**Autoriteit Nucleaire Veiligheid en Stralingsbescherming**  
Stralingstoepassingen

ANVS-PP-2023/0097956-05

Op 16 augustus 2023 hebben wij uw schrijven met het verzoek voor aanvullende informatie onder zaaknummer ANVS-PP-2023/0097956-05 mogen ontvangen in reactie op het indienen van de revisie van de Kernenergiewet vergunning van GE HealthCare. U heeft vastgesteld dat aanvraag voor revisie van de Kernenergiewet vergunning van GE Healthcare niet volledig is op de onderstaande punten. Puntsgewijs voorzien we u van de aanvullende informatie:

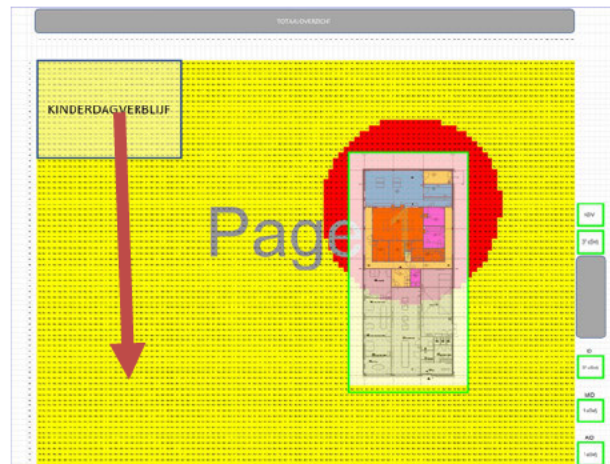
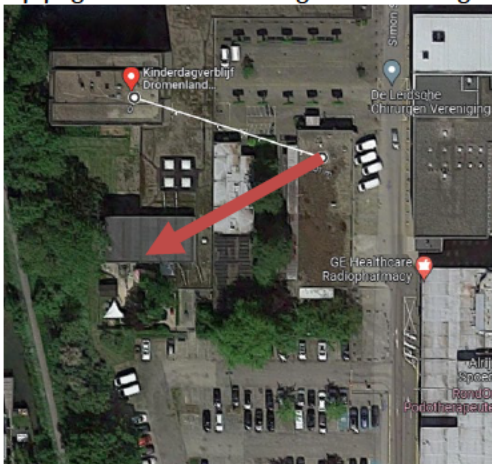
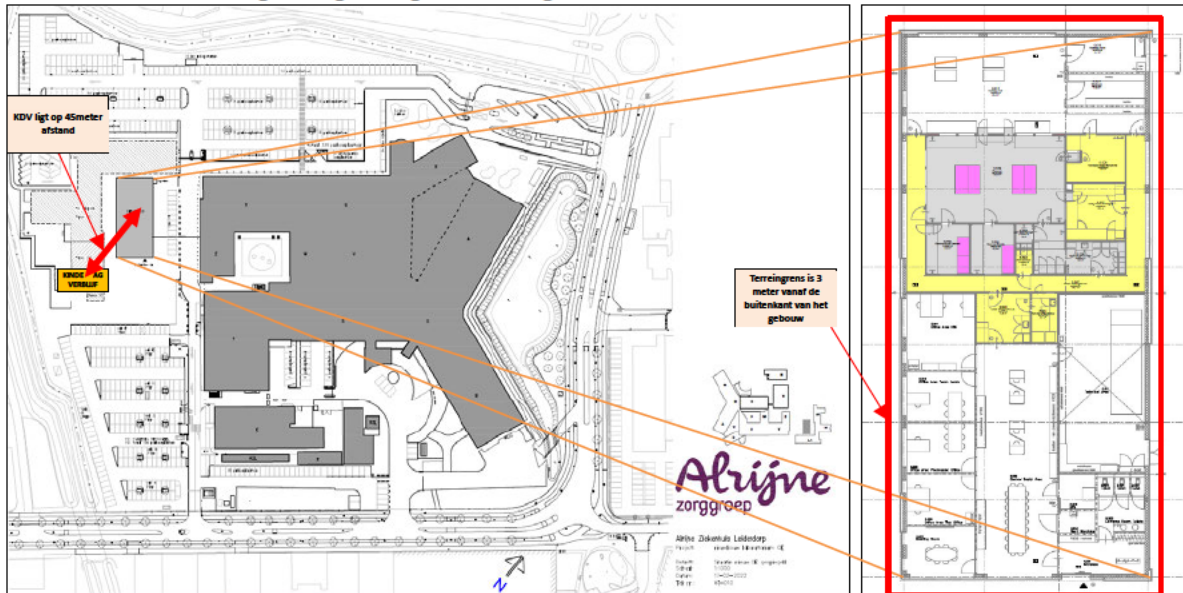
Van de locatie van GE Healthcare in Leiderdorp zijn diverse plattegronden bijgevoegd. Ik mis een plattegrond waarop duidelijk de afstand is aangegeven van de handelingen tot de terreingrens.

Ik verzoek u een plattegrond toe te voegen van Ge Healthcare, locatie Leiderdorp, waarop duidelijk de afstand tot de terreingrens is aangegeven.

We hebben gepoogd een toelichting te geven in layout technisch oogpunt.

Op pagina 9 in hoofdstuk 1.2 wordt de layout van het Alrijne getoond, inclusief de toelichting in note 3:

Met de term locatiegrens wordt de buitengrens op 3 meter afstand van het nieuw gebouwde gebouw van GE HealthCare van die plaats bedoeld. De locatiegrens van de plaats waar GE HealthCare handelingen uitvoert of zal gaan uitvoeren ligt in zijn geheel binnen het ziekenhuisterrein en haar locatiegrens.

Op pagina 42 staan de volgende tekeningen:

Hierin is de 45 meter aangegeven tot aan het kinderdagverblijf. Verder staat in een grid van 1X1 meter de dosis berekeningen\*.

Op pagina 46 hoofdstuk 4.3.x staat omschreven wat de afstand tot de bron is; 3m van de terrein grens en 45m van het kinderdagverblijf.

Dit resulteert in de volgende gevraagde tekening:

Ter informatie, de handelingen met open radioactieve stoffen zullen voornamelijk in de paars gekleurde gebieden gebeuren (biosafety cabinets) dat zich in het midden van het gebouw bevindt.

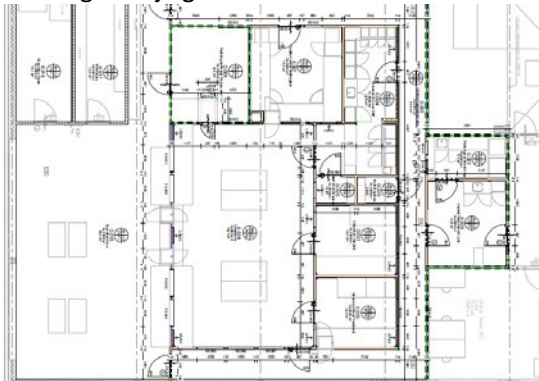
*d. de constructie van de bergplaats, al dan niet deel uitmakend van een gebouw, voldoet aan de eis dat de brandwerendheid niet lager is dan 60 minuten;*

De constructie van de bergplaats, deel uitmakend van de nieuwbouw, voldoet aan de eis dat de brandwerendheid niet lager is dan 60 minuten. Zie hieronder een uitsnede van de brandcompartimenteringen tekening en bijlage 03 voor de certificaten die al ontvangen zijn.

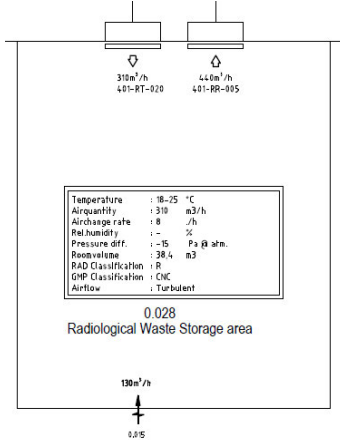
*c. de bergplaats deugdelijk is afgesloten en uitsluitend geopend kan worden door de ondernemer of door personen die daartoe van hem de bevoegdheid hebben gekregen;*

De bergplaats is deugdelijk afgesloten en kan uitsluitend geopend worden door de ondernemer of door personen die daartoe van hem de bevoegdheid hebben gekregen. Zie hieronder de foto van de deur van de decay ruimte met de kaartlezer en in bijlage 02 functieprofielen die toegang hebben.

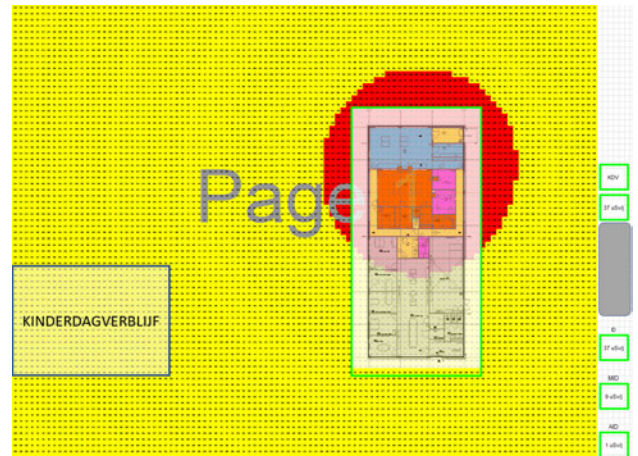
*De terreingrensberekening voor het kinderdagverblijf is 37 μSv/jaar. Het is niet duidelijk hoe deze berekening is gemaakt en of er aan ALARA is gedaan specifiek voor het kinderdagverblijf?*

*Ik verzoek u toelichting te geven op de terreingrensberekening van het kinderdagverblijf en aan te geven of en hoe ALARA is toegepast voor het kinderdagverblijf.*

In bijlage 7 van de KEW vergunningsaanvraag wordt de externe stralingsbelasting aan de terreingrens berekend. Gezien er verschillende werkzaamheden op verschillende posities in het gebouw uitgevoerd worden, zijn deze op een grid van 1X1 meter gepositioneerd. Door de losse handelingen op te tellen kan er dan een totale jaardosis bij het kinderdag verblijf berekend worden welke is aangegeven in het aangegeven blok 'KINDERDAGVERBLIJF' (45 meter vanuit de werkzaamheden met radioactieve stoffen). Hoewel deze situatie tijdelijk is, naar verwachting 1,5 jaar, is voor gekozen om het productiegedeelte zo ver als mogelijk van het kinderdagverblijf te positioneren (Noord) en aan en afleveringen van bronnen aan de oostkant te laten plaatsvinden bovenop andere maatregelen zoals afscherming aan de bron vanuit ALARA oogpunt.

Dit levert een maximale dosis op de terreingrens van 37uSv per jaar op. De multifunctionele externe blootstellingsdosis,  $MID_{ext}$ , is door de afscherming van het gebouw een kwart van de  $ID_{ext}$  en dus 9 micro Sievert per jaar. Tenslotte is de AID uitgerekend. Hier is de ABC factor voor 'Niet doorgaande weg langs de bron, direct grenzend aan woongebied (spelende kinderen), Taxistandplaats' van 0,1 meegenomen. Hiermee wordt de AID afgerond 1 micro Sievert per jaar.

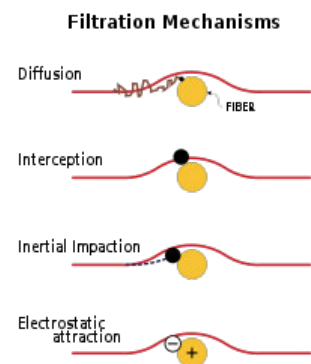
Het is niet duidelijk of de berekening voor de lozing in lucht gedaan is volgens de formule uit bijlage 10 van de Vbs? De luchtlozing is berekend op 1 m en het lijkt niet gedaan te zijn bij het lozingspunt? Tevens is geen onderbouwing gegeven voor het lozingspunt en de effectiviteit van de HEPA-filters.

Ik verzoek u een heldere toelichting te geven bij de berekening van bijlage 8a Berekening luchtlozing, een onderbouwing van het lozingspunt en aan te geven wat de effectiviteit is van de gebruikte HEPA-filters.

Verder betreffende de HEPA filters hieronder een uiteenzetting van de werking van deze absoluut filters.

De HEPA filters zijn geen filters die werken als een zeef (dus eerst de grote deeltjes en dan de kleine deeltjes) maar zijn zogenaamde absoluut filters, ergo ze houden van alles (minimaal) 99,995% tegen in het geval van een HEPA 14 filter.
